# Consultation publique de l'Arcep

Mise à jour de la modélisation ascendante d'un  
réseau de boucle locale optique mutualisée pour la  
tarification du dégroupage

## Réponse d'Orange

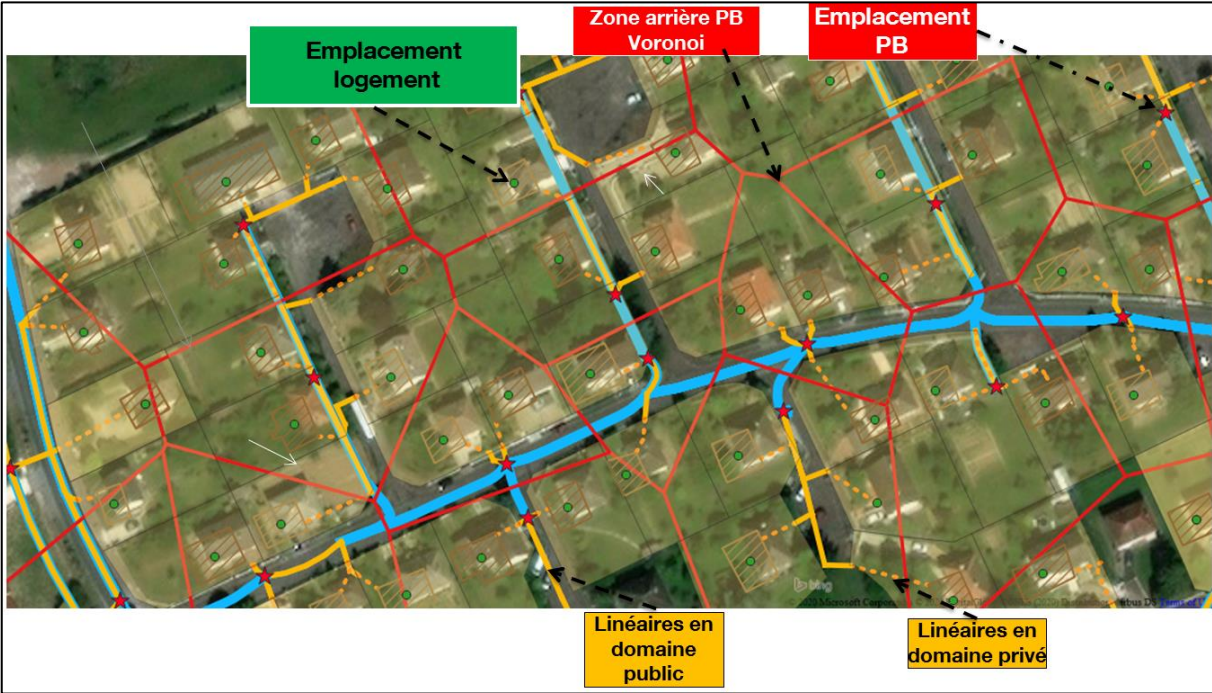
Ce principe génère par construction des longueurs NRO-PTO pouvant potentiellement atteindre les 25 à 30 km. En pratique, de telles longueurs nécessitent des dispositions particulières pour l'activation (ex : réduction du taux de couplage, changement de classe de laser) engendrant potentiellement des coûts supplémentaires, et risquent d'interdire l'utilisation des futures technologies PON (ex : XG(S)-PON) et ainsi de recréer une sorte de « fracture numérique » sur la BLOM.

De plus, l'exclusion des longueurs NRA-PC supérieures à 10 km conduit à évincer les locaux les plus complexes et coûteux du périmètre de modélisation (ce qui représente tout de même 0.1 % des PC) alors même que le réseau de boucle locale cuivre couvre aujourd'hui quasiment tous les locaux, et supporte ainsi les coûts associés à ces locaux complexes.

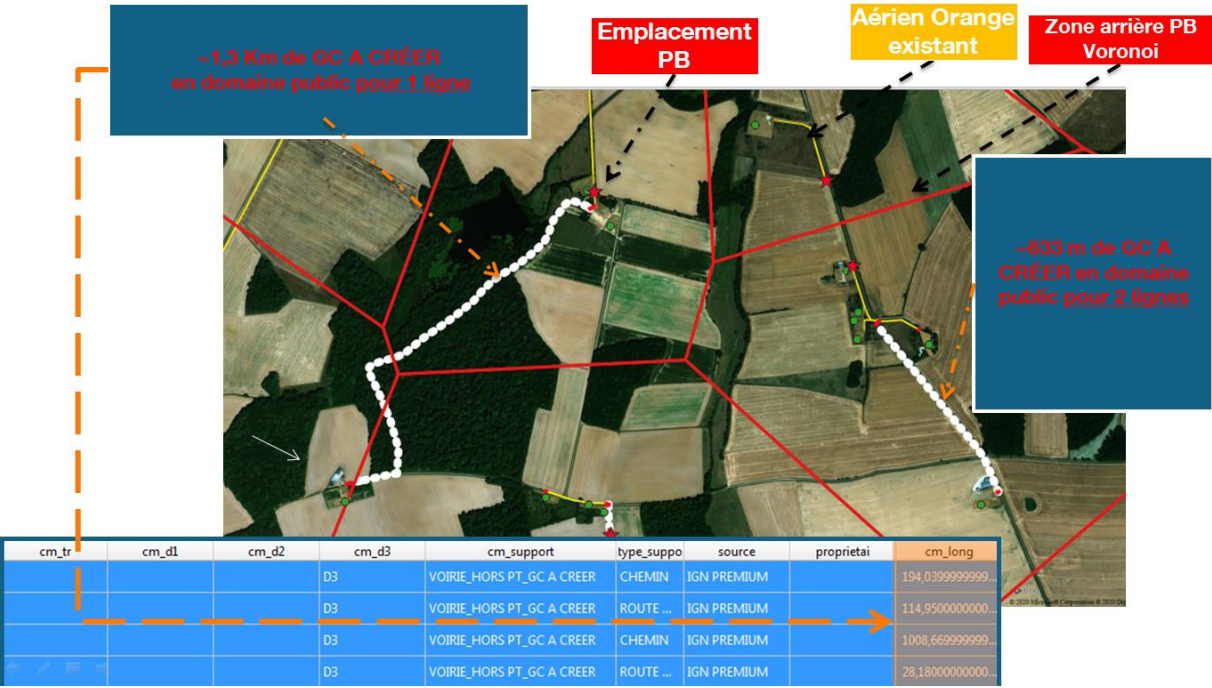
À titre illustratif, le schéma ci-dessous présente un exemple de pré-design des raccordements CCF (segment PBO-PTO) simulés par Orange à partir de PBO positionnés au niveau des PC cuivre. La distribution optique (PM-PBO) est représentée en bleu, les raccordements CCF en orange, les logements en vert et les PBO modélisés en rouge. Les PBO étant situés plus en amont dans le réseau, les raccordements modélisés sont globalement plus longs que ceux qui sont effectivement déployés sur le terrain à date.

Le schéma ci-dessous présente des exemples de logements nécessitant la création de génie civil en domaine public à cause de l'absence d'infrastructures mobilisables. Cela illustre la conséquence d'une modélisation des PBO au niveau des PC, qui a pour effet de basculer une partie du génie civil à reconstruire du segment PM-PBO vers le segment PBO-PTO, ce qui suppose que la modélisation BLOM de l'Arcep intègre bien les coûts de génie civil correspondant, ce qui n'est pas le cas à date.

L'impact d'un tel choix de modélisation est également significatif pour les logements nécessitant la mobilisation d'artères aériennes sur des distances importantes, le coût de ces raccords longs ou exceptionnellement longs devant alors être intégré à la modélisation, ce qui n'est pas le cas à date.

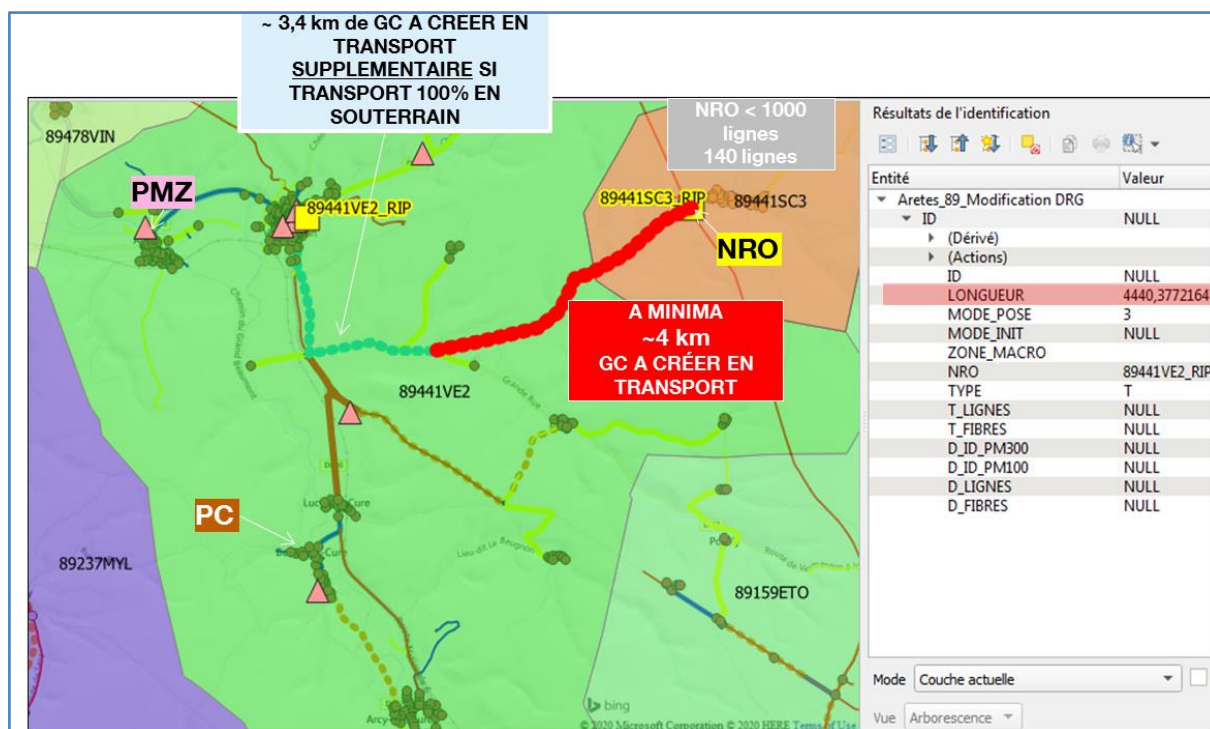
Ce choix de modélisation pour le placement des NRO sous-estime nettement les coûts de construction du transport optique par rapport à ce qui est déployé effectivement par les opérateurs à date, qui consistent essentiellement à des travaux de construction de génie civil.

À titre illustratif, le schéma ci-dessous présente le résultat de la modélisation BLOM de l'Arcep dans le département de l'Yonne, où un NRO isolé a été modélisé avec un unique PM colocalisé de 140 lignes, ce qui va complètement à l'encontre de la pratique des opérateurs. Le rattachement de ce PM à un NRO adjacent nécessiterait en fait la création de 4 km de génie civil (segment rouge), dont le coût n'est ainsi pas pris en compte dans la modélisation BLOM de l'Arcep.

Orange constate que la fixation d'une distance maximale NRO-NRA dans le cas de regroupements de zones arrières de NRA pour former la zone arrière d'un NRO a pour effet d'augmenter significativement le nombre de NRO modélisés par rapport à ce qui serait effectivement déployé par un opérateur, et donc conduit à minimiser les coûts compte tenu du fait qu'il y a alors moins de transport optique modélisé.

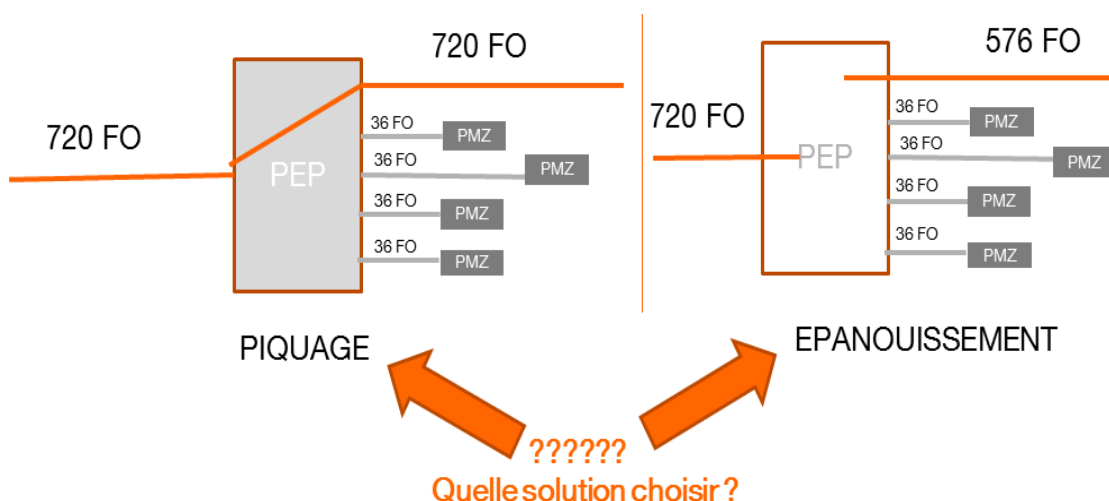
Ces deux ratios doivent nécessairement être toujours supérieurs à 1, compte tenu du fait que les linéaires de câbles sont systématiquement plus importants que les linéaires d'infrastructures de génie civil à iso périmètre.

Sur le segment de transport, le ratio entre les linéaires de câbles par rapport aux linéaires d'infrastructures de génie civil est généralement compris entre [...]. Or Orange constate que la modélisation BLOM de l'Arcep peut générer des ratios extrêmement importants, de l'ordre de 1.8 voire 1.9, ce qui amène à s'interroger sur de potentielles incohérences.

Sur le segment de distribution, le ratio entre les linéaires de câbles par rapport aux linéaires d'infrastructures de génie civil est *a minima* de [...]. Ce ratio peut varier sensiblement en fonction de la densité de logements et selon les choix d'architectures (conséquence de l'utilisation ou non de câbles 288 fibres en distribution). Or Orange constate que la modélisation BLOM de l'Arcep génère des ratios trop faibles, d'environ 1.15 en moyenne, ce qui est révélateur d'un modèle ayant tendance à minorer les linéaires de câbles déployés.
